ESPRESSIONE REGIONALE SULLE OSSERVAZIONI PERVENUTE

Osservazione n. 1 - Comune di Borghi

Figura 1

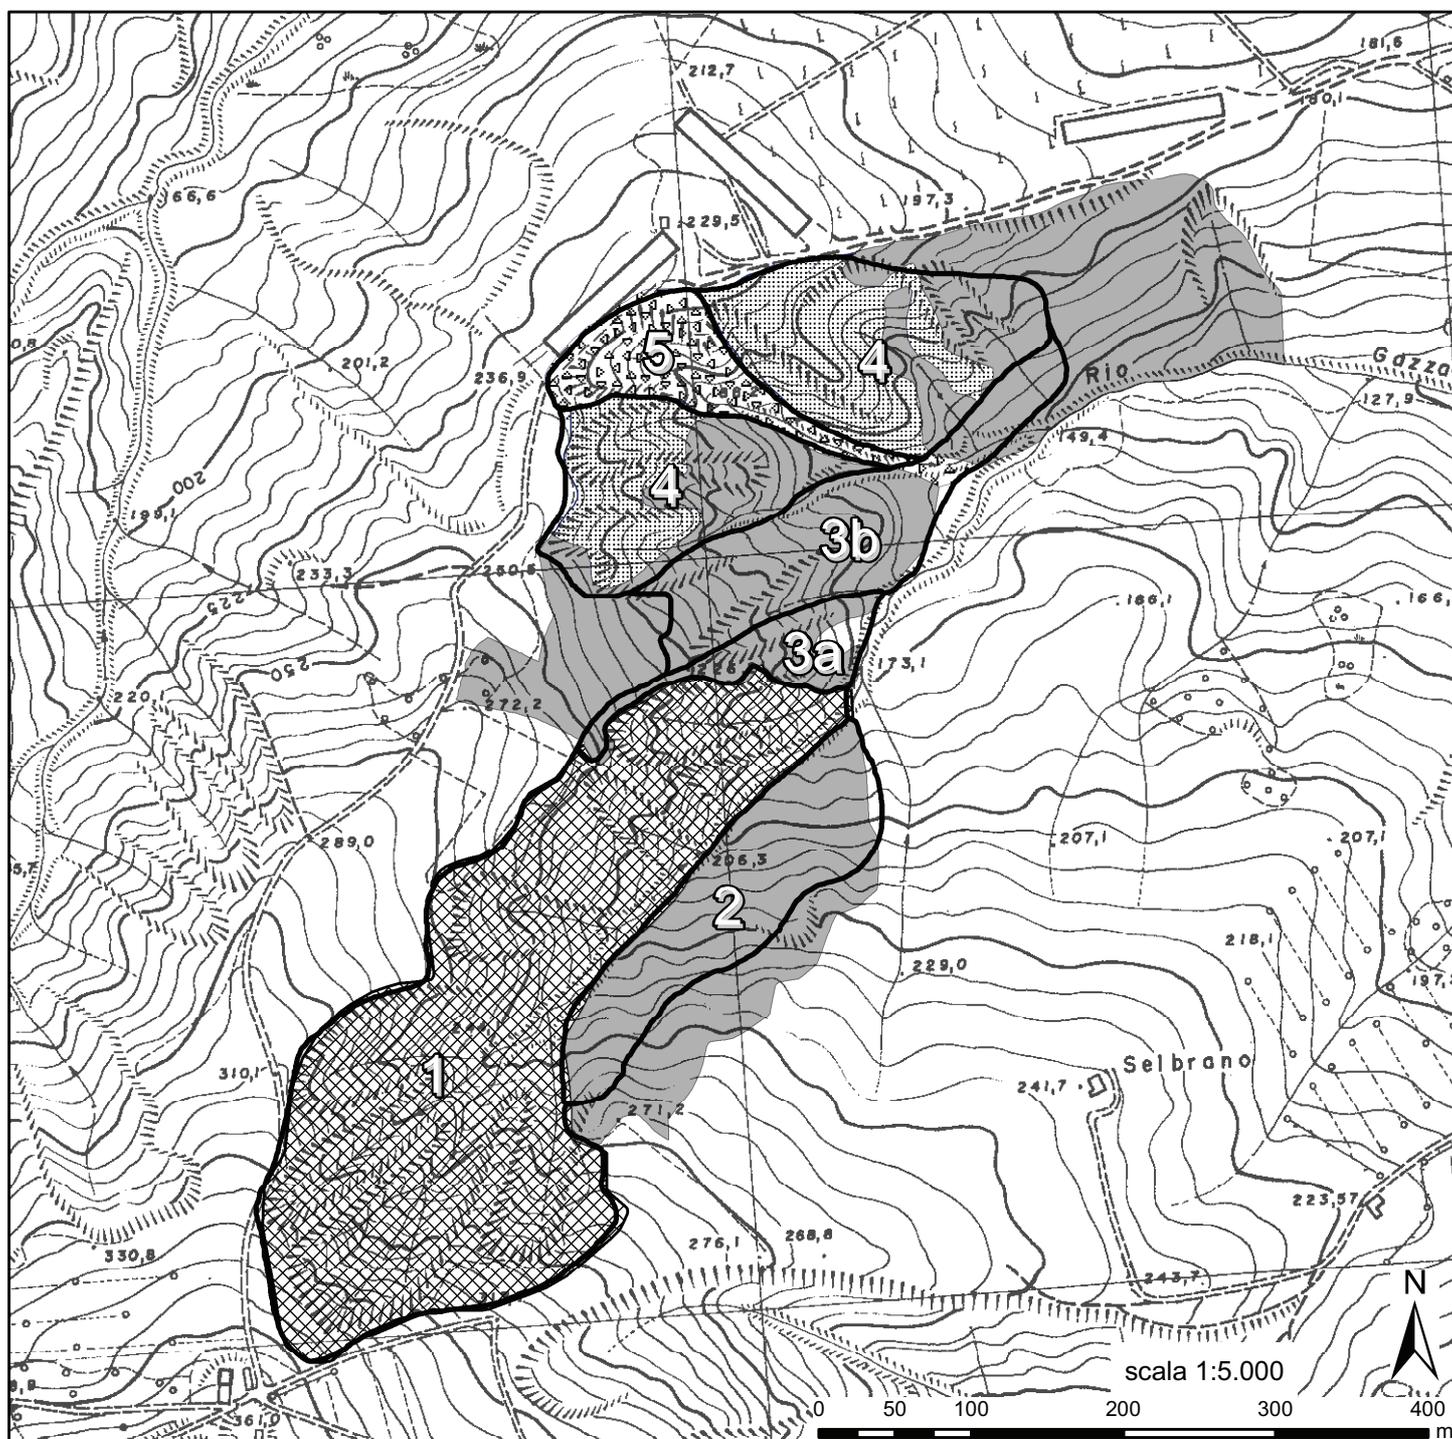
Sulla base di specifici sopralluoghi e di analisi fotointerpretativa da parte di collaboratori regionali, l'area oggetto di osservazione è stata distinta in sette porzioni, delimitate nella figura 1, che utilizza come base la cartografia inviata dal Comune di Borghi con nota prot. n. 2354 del 29/03/2010, per le quali si rileva quanto segue.

Corrisponde circa alla proposta di ripерimetrazione "area calanco" del marzo 2010. Risulta un calanco fin dal 1955 (anno della prima foto aerea disponibile in ordine di tempo).

Area vegetata in destra idrografica aggiunta con la variante 2008.

Dalle foto aeree dal 1955 al 2008 l'area risulta intensamente vegetata e non si notano significative variazioni. Può essere definita "area forestale" costituita da "arbusteti" e "boschetti", secondo le definizioni delle "Prescrizioni di massima e di Polizia forestale", approvate con D.C.R. n. 2354/1995.

Le forme arcuate che la delimitano a monte sono orli calanchivi ormai completamente vegetati, probabilmente per la loro esposizione a nord. Si può quindi interpretare come area ex-calanchiva, secondo quanto riportato nella definizione a pag. 13 della Relazione del Progetto di variante, ove i processi erosivi tipici del calanco non si manifestano più.

Area 3a: risulta un calanco nel 1955 che si è rimboschito progressivamente analogamente ad altri punti all'interno dell'Area 1. Quest'area, come l'Area 1, è caratterizzata da erosione diffusa tipica dei calanchi, come risulta anche dall'Elaborato n. 4 - Carta geomorfologica di dettaglio scala 1: 2.000 (maggio 2009), in allegato all'osservazione.

Area 3b: è un crinale secondario sempre vegetato dal 1955, che può essere definito "area forestale" costituita da "arbusteti" e "boschetti", secondo le definizioni delle "Prescrizioni di massima e di Polizia forestale". Verso monte è in continuità con una zona di crinale che è un "bosco", secondo le definizioni delle "Prescrizioni di massima e di Polizia forestale".

Corrisponde alle aree calanchive nella proposta di ripерimetrazione "marzo 2010". Risulta un calanco fin dal 1955 e

ben distinguibile nei fotogrammi successivi (1978, 1993, 2000) in cui presenta evidenti analogie morfologiche (es. sistema gerarchico di vallecole con interpluvi molto stretti, reticolo di drenaggio dendritico convergente) con l'Area 1 riconosciuta come calanco tipico.

A seguito di interventi di consolidamento del versante eseguiti negli anni 2006 - 2007, accompagnati da opere di sistemazione di versante e drenaggi per la porzione più a valle che ne hanno modificato l'originario assetto morfologico, l'area non risulta più un "calanco tipico", secondo la definizione data a pag. 13 della Relazione del Progetto di variante. Tuttavia, nonostante gli interventi eseguiti, l'area non può essere ritenuta consolidata e pertanto permangono le condizioni di dissesto attivo soggette all'art. 14 delle Norme del PAI.

Per quanto sopra esposto, si ritiene opportuno chiedere all'Autorità di Bacino di specificare meglio le motivazioni per cui l'area nel suo insieme è stata classificata "Calanco tipico" ed eventualmente di distinguere più in dettaglio aree a diversa classificazione geomorfologica. In particolare, si propone di perimetrare come le Aree 1, 3a e 4. Si propone di inserire nel perimetro del calanco anche l'Area 5 per le condizioni di dissesto attivo, l'esigua dimensione e la posizione interna all'Area 4. Si propone invece di escludere dal perimetro del calanco le Aree 2 e 3b a seguito di una verifica più approfondita sulla consistenza della loro copertura vegetale. Nella figura 2 sono riportate in un unico inviluppo tutte le aree che sono proposte come "calanco tipico", mentre le altre sono indicate come aree escluse dal calanco.

Osservazione parzialmente accolta.
